WPA 271.26.2020

Odpowiedzi na pytania Wykonawcy

W postępowaniu o udzielenie zamówienia publicznego o wartości do 30 tys. euro pn. „Remont pomieszczenia na potrzeby utworzenia jadalni w Szkole Podstawowej w Rogóźnie” oferent zadał następujące pytania:

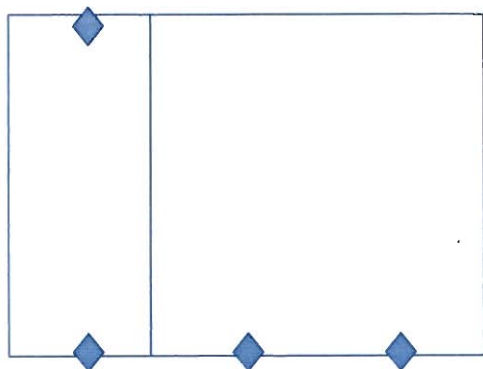
3. Proszę podać wysokość montażu 2 parapetów wewnętrznych i wielkość prześwitu od parapetu do zamurowanego otworu.

Parapety na wysokości 90cm o wymiarach 60cm gł. x 80cm szer.

Domurowanie otworu ok. 60 cm x 80 cm x 2 okna = 1 m^2 .

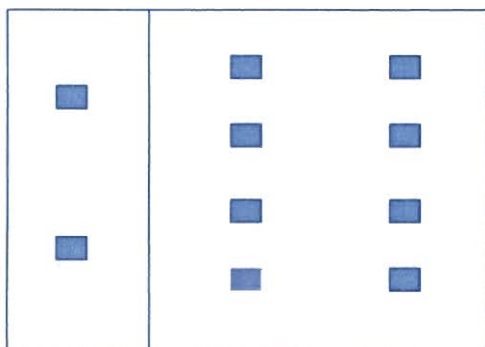
5. Proszę podać ilość i rodzaj gniazdek elektrycznych i ich rodzaj oraz rozmieszczenie (podtynkowe, natynkowe, hermetyczne),

Gniazdzka podtynkowe podwójne 4 szt. (2szt. w pomieszczeniu głównym, 2 szt. w pomieszczeniu pomocniczym) wg. poniższego schematu:
